Oficio

D. Francisco Moreno Reg.º de Palacio
Encargado por S. M. de la ejecución
de varias obras en la Casa que
fue Colegio de Cantores Calle de
Segunda n.º 35 m.º 551, solicitando li-
cencia para construir la fachada
de esta Casa.

*Diseño de la nueva Fachada que se ha de edificar en la Casa Colegio
que fue de Niños Cantores propia de S. M., sita en la Calle de Le-
ganitos señalada con el numero 35, nuevo y 5. antiguo de la manzana
551, en sus cercanias a la Calle del Fomento, bajo la direccion del Sta-
tuto Mayor del Real Palacio D. Custodio Moreno Moreno*

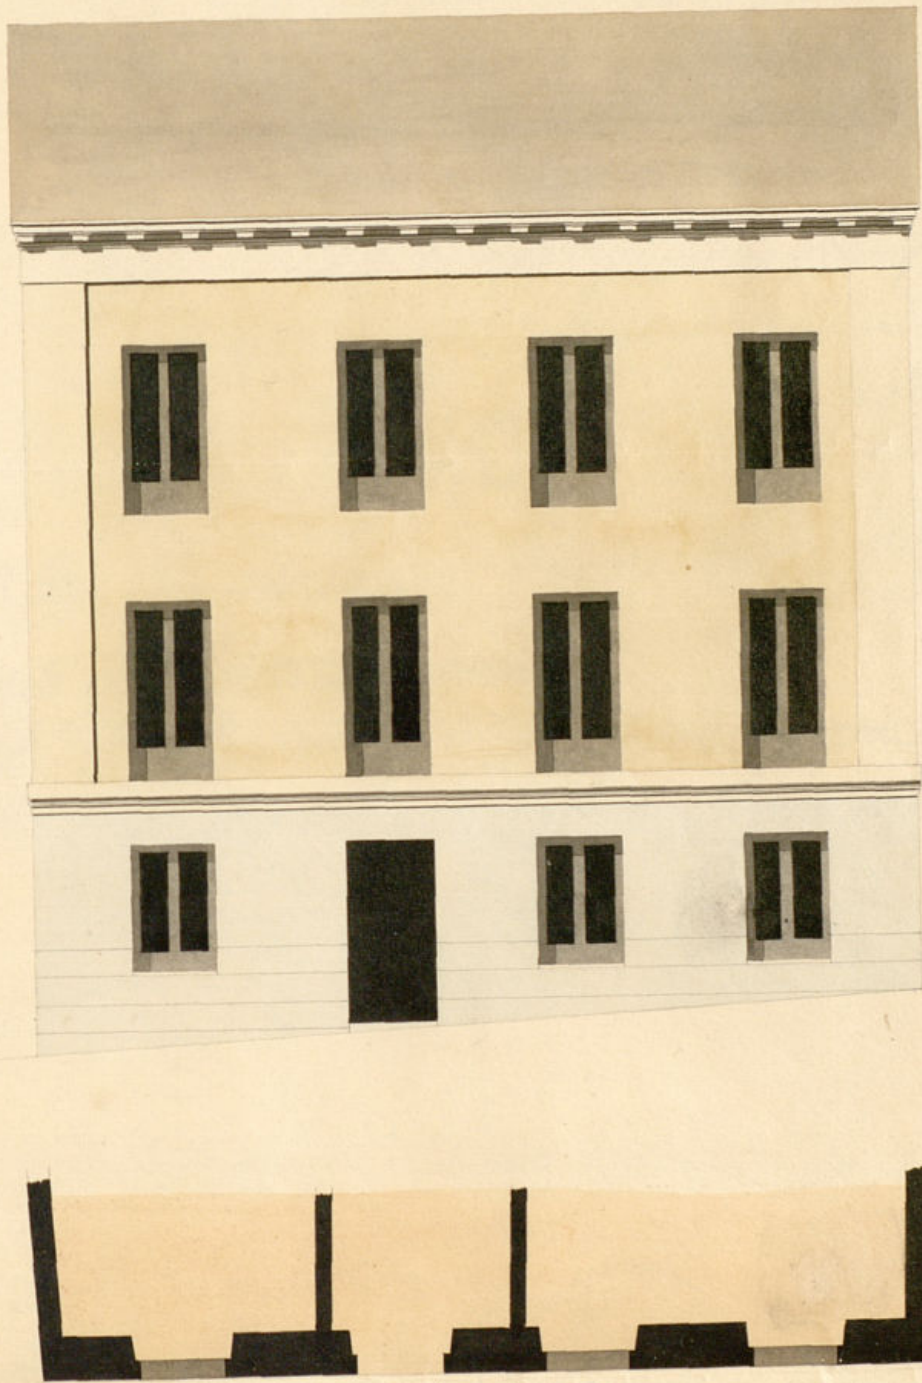
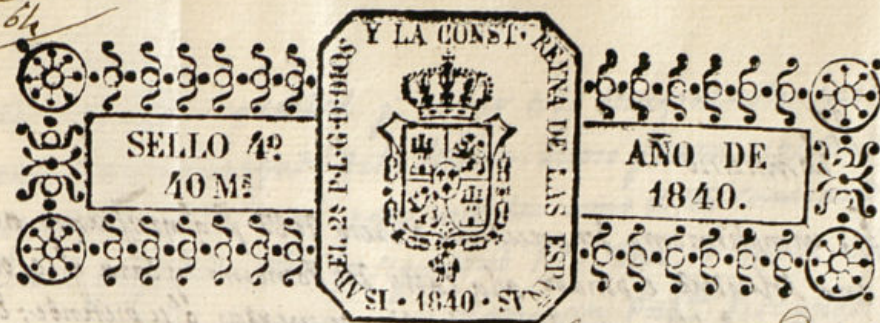
En cumplimiento del precedente decreto de V. S. p. q. y conforme a lo acordado en una solicitud e planado ala calle del Fomento y casa q. se enuncia n.º 42 m.º 353, y verificada la tira de cuerdas q. se pretende; En su virtud deo manifestar, que medido el ancho de la calle a presencia del Sr. Com.º de este distrito, resulta de veinte seis pies y cuartos, y con arreglo a lo resuelto p. el Excm.º Ayuntamiento en el bando de 18 de Abril del año pasado de 1838 el plano presentado, firmado p. el Arz.º Académico de Mérito y de L. de D.º Claudio Moreno esta conforme con el y segun reglas del arte, En su consecuencia la alineacion de la nueva pared fachada q. se quiere hacer q. comen.º de un arroyo y nueve pies y cuartos de anchura, sera la continuacion de la linea q. marca el local de la carniceria de la casa num.º 40. resultando en la extremidad ymportancia de aquella, contra la del num.º 44. remeterse de la actual que ocupa, medio pie, p. lo q. se deja a beneficio publico, veinte cuatro p. tres de los q. a razón de cinco d. ymportaran ciento veinte uno a.º veinte nueve m.º q. a su debido tiempo debera abonarse de los fondos municipales; En su consecuencia se observara la disposicion y preparacion q. se figuran en el plano presentado, y para su solidez se juntara en terreno firme y solido cimiento de cuatro pies de espesor firmado de manopuñera de buen pedernil y muelo de cal y arena, quedando enrasado medio pie mas bajo que el piso de la calle, y defrente otro medio de retallo f. cada lado, se sumara el local de carniceria, de tres pies de espesor y altura, en el punto mas elevado, continuado a nivel h.º el mas bajo, sobre el q. se elevara una pared de buena fabrica de ladrillo, retallandola un cuarto de pie p. el haz ynterior de cada cuenco de forma q. en el segundo q. se figura resulte de dos pies y medio de espesor, y si debase sostenerse, sera enmarcado aquel p. el mismo haz con pies de arcos. criterios. q. abracen su altura q. no exceda de tres pies, coronando esta pared fachada, con un buen alero de madera moltato compuesto de soleros canchillos con trecevaras, tauricas sacines y coronas con su canalon de plomo o de oja de lata con beateros colocados de modo que no perjudiquen los fanoles del alumbrado; Los guarnos y remaneros han de haber al ynterior del edificio, y los barandales y r.º no saldrán de la linea de esta pared; Los balcones del piso p.º tendrán pie y medio de suelo y los segundos un pie. No se permitan hacer guarnidos con balconcillos ni con armadura bolada ni lumbresas planas en las azercas, y p.º ultimo se defara esta pared bien guarnecida su planimetría, y rebocada figurando un buen orden de construcción, defrente executado en su intencion el enlucido de la acera, con losas de medio pie. de ceramica con adguinos de la misma calidad, dando la cuarta pie y medio de salida, el declive correspondiente, y tres de mas elevada q. el empedrado de la calle; Inmediato al cargo y bajo la responsabilidad del Arquitecto Director de esta obra su buena construcción, y que los obreros sean he-

chos con toda seguridad p.º evitar todo desagradable suceso; Y el Excm.º Ayuntamiento como encargado de la Policía, decoro y buen aspecto de los edificios, como de la seguridad yntividual podra mandar como el Sr. Comisario del distrito q. se reconozca y ymforme, sobre la seguridad de la obra, y buena colocacion de los materiales sin que enorben ni empujquen el tránsito Pub.º deviendo ser, dar haviendo an.º q. se cerrate el local de carniceria p.º el primer reconocimiento, otro elevado el piso p.º y el ultimo cerrado el alero, cumpliendo an.º con los acuerdos de S.ª p.º lo q. si V.º tiene a bien podra dar su favorable ymforme p.º q. conceda la licencia q. se pretende, en lo q. ordena lo q. crea. Juro: Mad.º 20 de Enero de 1840.

Conforme en un todo con el dictamen que antecede, por mi parte no hallo inconviniencia en q. se proceda desde luego a la ejecución de dicha obra: V.º sin embargo recibirá lo q. estime y crea mas conveniente.

Concedese la licencia pedida con arreglo a lo que se informa y dese por certifi.º y a su tiempo se haga el abono del importe de los pie.º de sitio q. quedan a beneficio publico; y se tenga presente lo resuelto en S.ª de 14 de este mes en quanto a las reglas q. deben observarse en la colocacion de las bajadas de aguas de los tejados, y cuidando no embarazar el tránsito en la colocacion de materiales y escombros.
